Příloha č. 5zzg
Vyhodnocení připomínek obcí a veřejnosti

- **Návrh Změny č. 2 Územního rozvojového plánu**
- **Vyhodnocení vlivů návrhu Změny č. 2 Územního rozvojového plánu na udržitelný rozvoj území**
- **návrhy jednotlivých územních opatření k akceleračním oblastem vymezeným v návrhu Změny č. 2 Územního rozvojového plánu**

Příloha č. 5zzg – Vyhodnocení připomínek obcí a veřejnosti

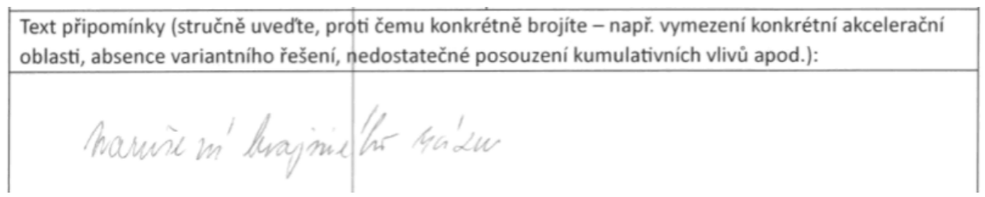
11382.	Helena Janoušková	MMR-49606-2026-81	99cze	AOV51	Text připomínky (stručně uveďte, proti čemu konkrétně brojíte – např. vymezení konkrétní akcelerační oblasti, absence variantního řešení, nedostatečné posouzení kumulativních vlivů apod.):

**Neakceptováno.** Jedním z podkladů pro zpracování Z2 ÚRP byl dokument Akcelerační oblasti, předvýběr ploch k výstavbě VTE, Screening území ČR z hlediska ochrany krajinného rázu (Roman Bukáček, Simona Vondráčková, 2025). Při vymezování akceleračních oblastí byl krajinný ráz dále prověřován, a to s ohledem na
